浜岡原子力発電所敷地周辺の活断層評価における「A-17グループ」の活動性評価について

■ 新規制基準適合性に係る審査会合コメント（平成28年3月18日）

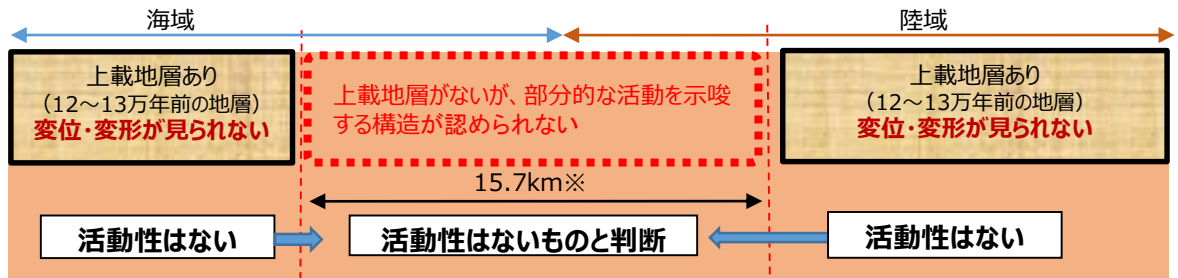
敷地近傍の褶曲群「A-17グループ」について、上載地層（12～13万年前の地層）が存在しない範囲について「震源として考慮する活断層」に該当しないか、より慎重に検討すること。

審査会合コメントを踏まえて、**より安全側に立って慎重に確認**する観点から、「A-17グループ」のうち上載地層が存在しない範囲（15.7km※）の地下に、断層があるものとして、**地震動・津波等による敷地への影響の確認を行う**こととしました。

※平成28年11月4日の審査会合にて、6月17日の審査会合で説明した上載地層が存在しない範囲（14.1km）について、よりデータが充実している地点までとして見直し、15.7kmとしています。
